Příloha č. 7 Opatření obecné povahy 7aZÚR ÚK

rozhodnutí o námitkách uplatněných dle § 39 odst. 2 ve spojení s § 42b odst. 4 stavebního zákona v rámci veřejného projednání návrhu 7aZÚR ÚK a vyhodnocení vlivů 7aZÚR ÚK na udržitelný rozvoj území

- I. **Zástupce veřejnosti Spolek na ochranu životního prostředí, Roháče obecného a jeho biotopu, Černovice 277, 430 01 Černovice zastoupen předsedou spolku panem Pan [REDACTED] (spis. zn. KUUK/118749/2022/37, č. j. KUUK/117469/2023 ze dne 7. 8. 2023)**

Námitky proti návrhu 7. aktualizace zásad územního rozvoje Ústeckého kraje

01. Redukce koridoru SD18

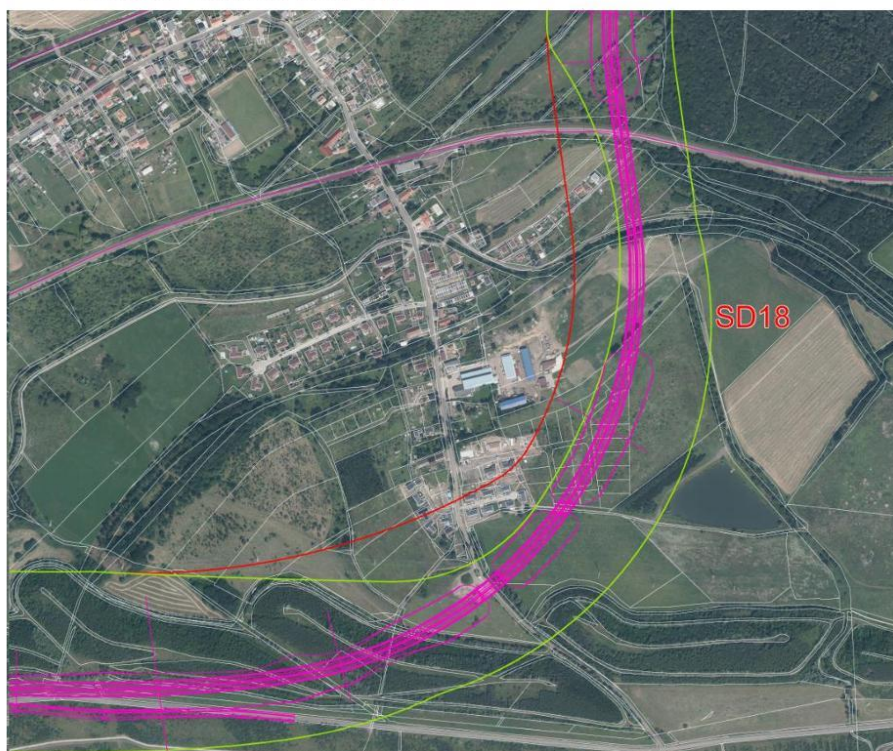
Námitce se vyhovuje částečně – koridor SD18 byl po dohodě s navrhovatelem zúžen v kontaktu s jižní částí zastavěného území obce Černovice tak, aby nezasahoval stávající zástavbu. Ostatní části námítky se zamítají.

Požizovatel konstatuje, jak již bylo uvedeno výše, že došlo v jihovýchodní části obce Černovice k redukci koridoru SD18 tak, aby došlo k jeho oddálení od obytné zástavby a zároveň byly v maximální míře eliminovány prostorové kolize se stávající obytnou zástavbou. Zároveň, jak již bylo uvedeno výše, ze studie, která byla podkladem pro vymezení koridoru zcela evidentně vyplývá, že stavba silnice je navržena zcela mimo existující zástavbu (viz obrázek).

- Ve vazbě na uplatněné připomínky v rámci veřejného projednání 7aZÚR ÚK bylo dohodnuto, že koridor SD18 bude redukován v jihovýchodní části obce Černovice takovým způsobem, aby byla došlo k oddálení koridoru od obytné zástavby a zároveň byly v maximální míře eliminovány prostorové kolize se stávající obytnou zástavbou.
- Navržená redukce je graficky znázorněna na schématu níže.
 - Červená linie = původní koridor SD18
 - Zelená linie = redukováný koridor SD18
